原子力発電所の火山影響評価ガイドの一部改正 及び改正案に対する意見募集の結果について — 一分かりやすさの観点からの記載の見直し —

令和元年12月18日
原子力規制庁

○「原子力発電所の火山影響評価ガイドの一部改正について」についての御意見及びそれに対する考え方

別表 原子力発電所の火山影響評価ガイド 新旧対照表

図1 本評価ガイドの基本フロー

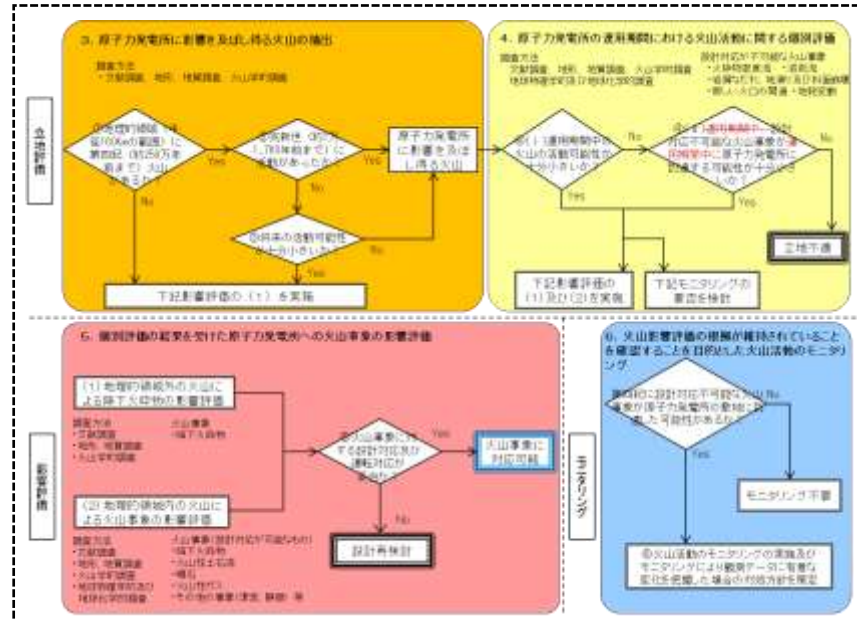
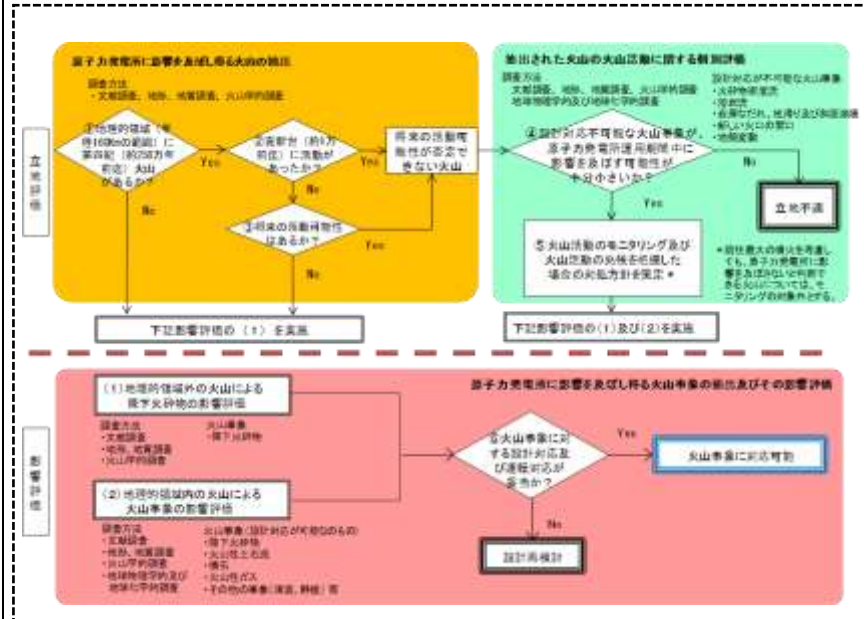
現行の火山ガイドでは、火山影響評価とその根拠が維持されていることの確認を目的とした火山活動のモニタリング（以下単に「モニタリング」という。）の流れが随所に記載されていた。これを改め、「2. 本評価ガイドの概要」として新たに記載することにより、本ガイドの全体の流れを分かりやすくするとともに、本文の記載と「図1 本評価ガイドの基本フロー」（参考2）との整合を図った。
